**Stellungnahme zum
Bebauungsplan „Agri-PV Friedhofsstraße“ als
vorhabenbezogener Bebauungsplan nach
§12 BauGB**

**RegioConsult.
Verkehrs- und Umweltmanagement**

Januar 2025

Abbildung 3: PV Freiflächenkulisse

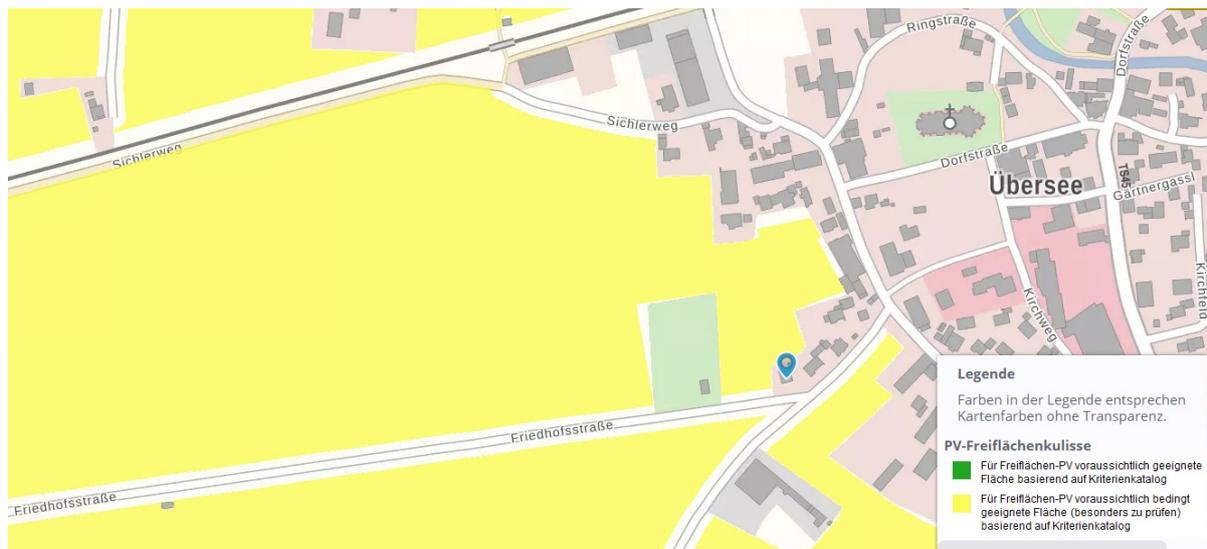
Nach den Angaben im Energieatlas Bayern ist die vorgesehene Fläche nur als *„bedingt geeignete Fläche (besonders zu prüfen) basierend auf Kriterienkatalog“* einzustufen (vgl. Abb. 3). Auch auf diesen Sachverhalt wird in der Begründung zum B-Plan an keiner Stelle hingewiesen.

Die PV-Freiflächenkulisse in Bayern wurde im Sommer 2024 veröffentlicht.¹² Die Potenzialflächen der PV-Freiflächenkulisse wurden auf der Grundlage von **bestimmten Kriterien in Form bayernweit einheitlicher Restriktionen** (Geodaten verschiedener Quellen) automatisiert berechnet. Dafür wurden zahlreiche Umweltfachdaten zusammen mit Geobasisdaten in einem Geographischen Informationssystem (GIS) verarbeitet. Bei einigen Kriterien wurden zusätzliche Schutzabstände zu den Flächen angelegt.¹³ Eine vollständige Übersicht der Daten und Abstände, die in die PV-Freiflächenkulisse berücksichtigt wurden, ist im Kriterienkatalog zur PV-Freiflächenkulisse¹⁴ festgelegt. Nach diesem Kriterienkatalog sind beispielsweise festgesetzte Überschwemmungsgebiete von der Nutzung ausgeschlossen. Ermittelte Überschwemmungsgebiete und Überschwemmungsrisikogebiete (HQextrem) werden nur als bedingt geeignet eingestuft. Nach den Angaben im Umweltatlas Bayern liegt die B-Planfläche vollständig in einem Überschwemmungsrisikogebiet (HQextrem) (vgl. Abb. 4). Die Eignung der Fläche ist also grundsätzlich infrage gestellt (s. dazu auch Kap. 2.4).

Abbildung 4: Lage der Fläche im Überschwemmungsrisikogebiete HQextrem

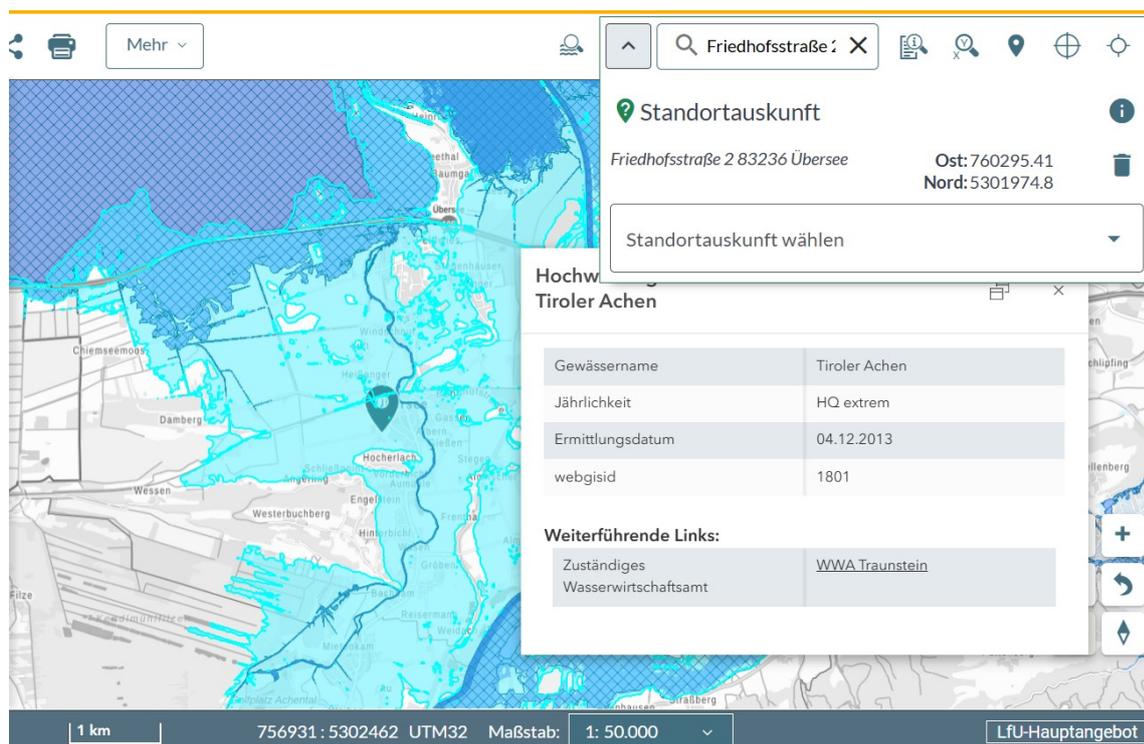
In Kapitel A 5.5. der Begründung wird darauf hingewiesen, dass das Gebiet *„innerhalb der Hochwassergefahrenflächen HQextrem (Überflutungsbereich der Tiroler Achen; Überflutungstiefe HQextrem 0,5 bis 1m im Plangebiet)“¹⁹* liegt (vgl. auch oben Abb. 4). Diese Gebiete werden wie oben dargestellt nach dem Kriterienkatalog für PV-Freiflächenanlagen deshalb nur als **bedingt geeignet** eingestuft. Berücksichtigt man zusätzlich noch die hohen Grundwasserstände und die Kennzeichnung des Gebiets als wassersensibler Bereich,²⁰ so ist die Eignung der Fläche für PV-Anlagen infrage gestellt. Denn nach Angaben des Landesamts für Umwelt Bayern kennzeichnen wassersensible Bereiche

Abbildung 5: Potentielle Fließwege bei Starkregen, Aufstaubereiche und wassersensible Bereiche

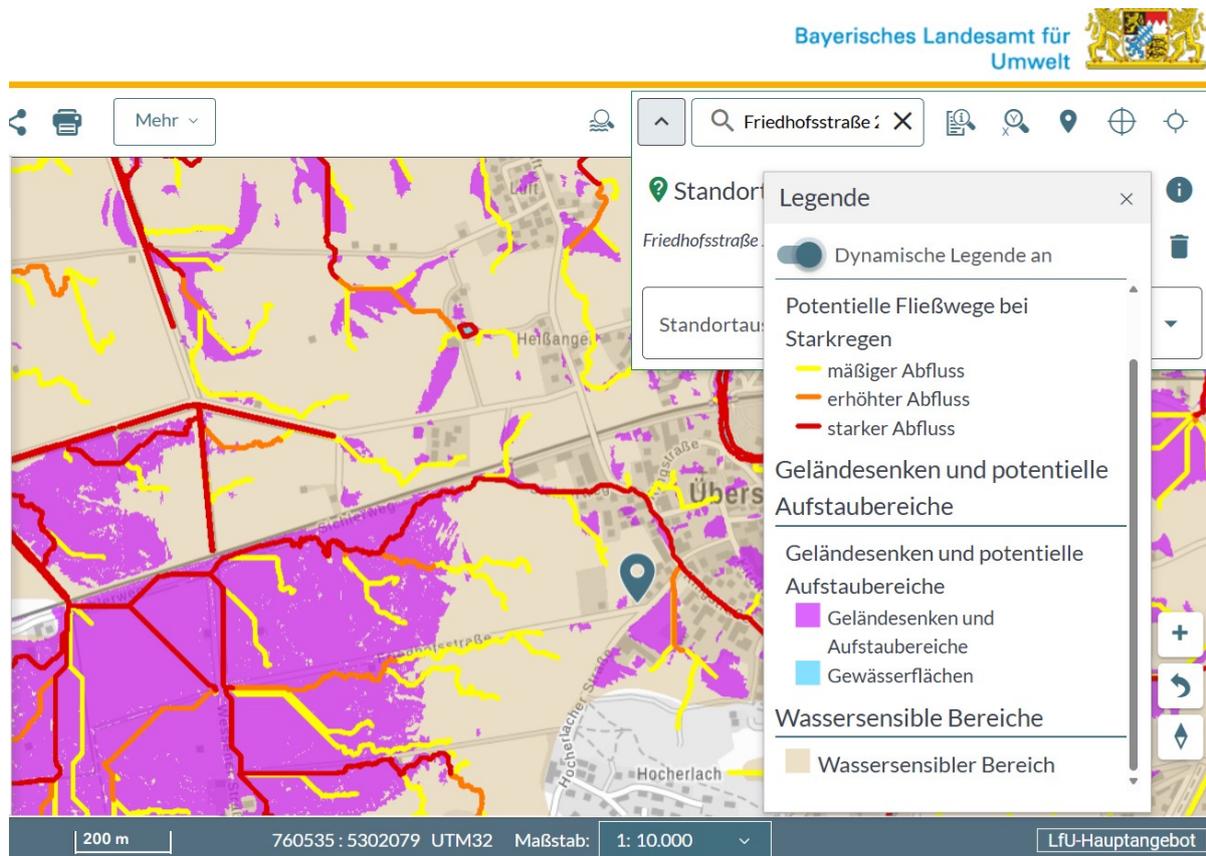
Tatsächlich ist aber fast die Hälfte der vorgesehenen Fläche des B-Plans im Umweltatlas Bayern im Nordwesten als Aufstaubereich ausgewiesen (vgl. Abb. 5).

Zudem ziehen sich **Fließwege mit mäßigem bis starkem Abfluss** durch das Gelände (vgl. Abb. 5: Potentielle Fließwege bei Starkregen). Der nordwestliche Bereich ist gekennzeichnet als Bereich mit starkem Abfluss. Es ist aus der Begründung zum B-Plan nicht erkennbar, dass die potenziellen Auswirkungen durch Starkregen auf das B-Plangebiet überhaupt rechentechnisch geprüft worden sind, obwohl auf die Lage im Hochwasserrisikogebiet (HQ extrem) hingewiesen wird.

Vor diesem Hintergrund ist die Lage der insgesamt sechs vorgesehenen Trafostationen noch einmal im Detail zu prüfen.

Abbildung 9: Chiemsee-Radweg an der Friedhofsstraße

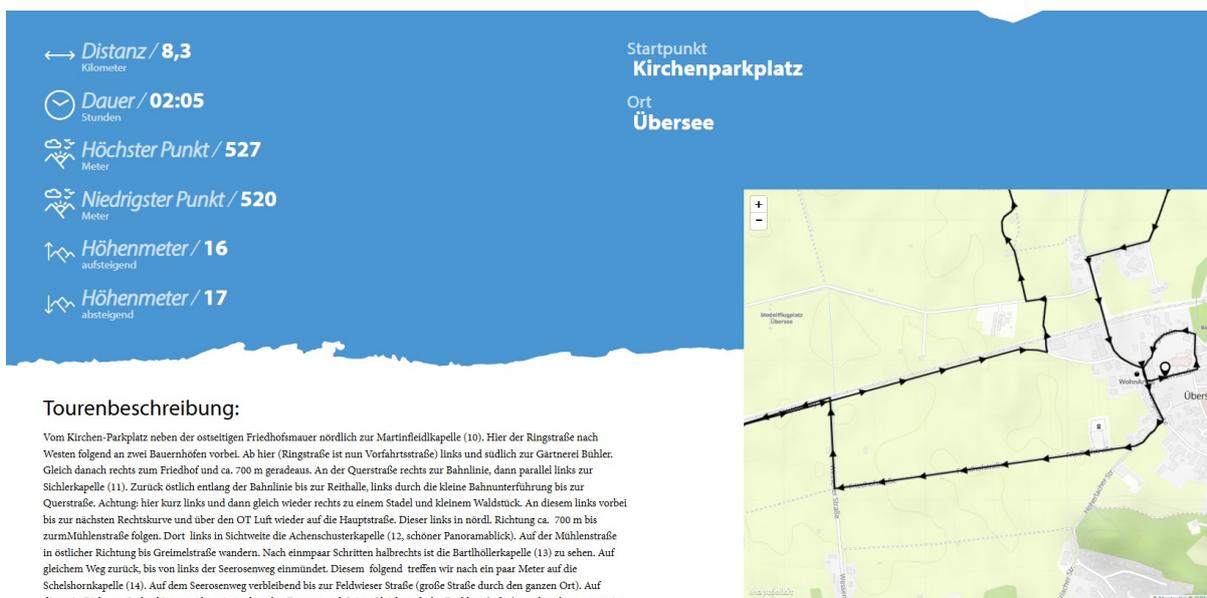
ist eine fehlerhafte Beurteilung der Bedeutung des B-Plangebiets. Da sie unmittelbar an den westlichen Ortstrand angrenzt, ist die Fläche für die Naherholung der Gäste und der Einwohner von Übersee von hoher Bedeutung.

Der hohe Erholungswert ist auch dadurch dokumentiert, dass entlang der Friedhofsstraße der Chiemsee-Radweg verläuft (vgl. Abb. 9). Auch darauf wird in der Begründung zum B-Plan nicht eingegangen.
